BULLETIN DE GARANTIE

BG16-35A

DATE :	OCTOBRE 2016	SECTION : 18 - Carrosserie
EXPIRATION:	OCTOBRE 2018	
SUJET :	REPLACEMENT DU LOQUET SUR LA PORTE D'ACCÈS AU MONTE-PERSONNE

Révision A Cette révision remplace toutes les versions précédentes

Figure 2: Clip de tige

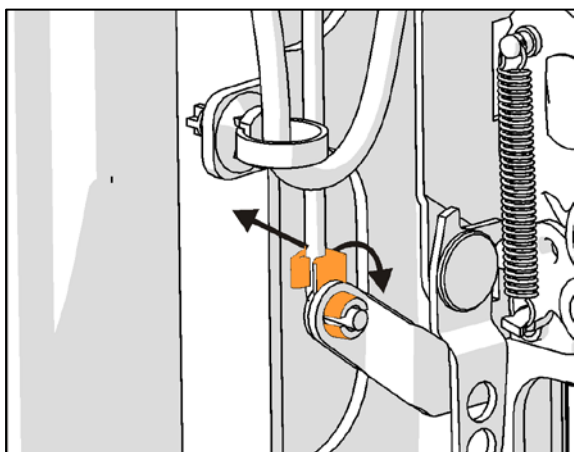
C Enlever le clip de la tige.

Libérer le clip en le pivotant hors de la tige.
(Figure 2)

Puis tirer la tige hors du clip. Enlever le clip du
levier de loquet. Jeter.

8. Installer le nouveau clip 780340 sur le levier
de loquet. Glisser la tige dans le clip. Pivoter
le clip sur la tige.

Figure 3

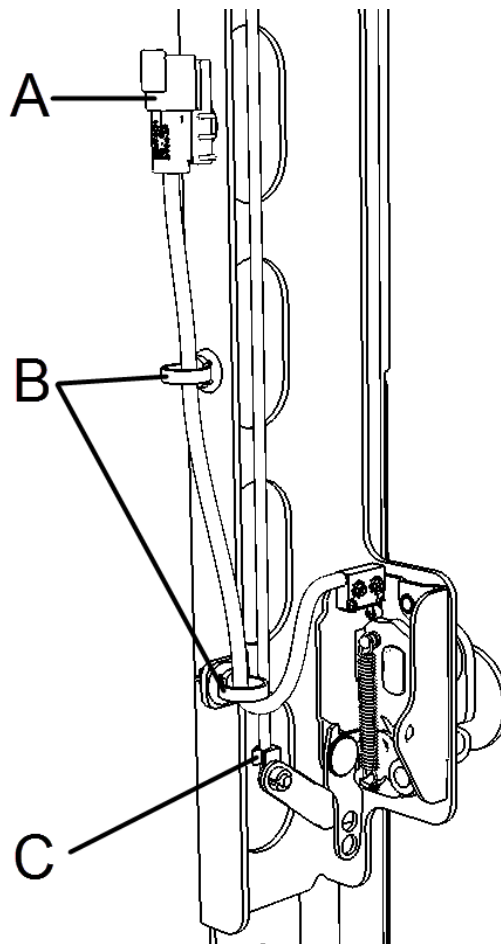
3. Préparation en vue de l'enlèvement.
(Figure 3)

A Débrancher le connecteur.

B Couper les serre-câbles.

6. Brancher le connecteur au faisceau de
câblage de la porte. (A, Figure 3)

7. Fixer le câble avec de nouveaux serre-
câbles. (B, Figure 3)
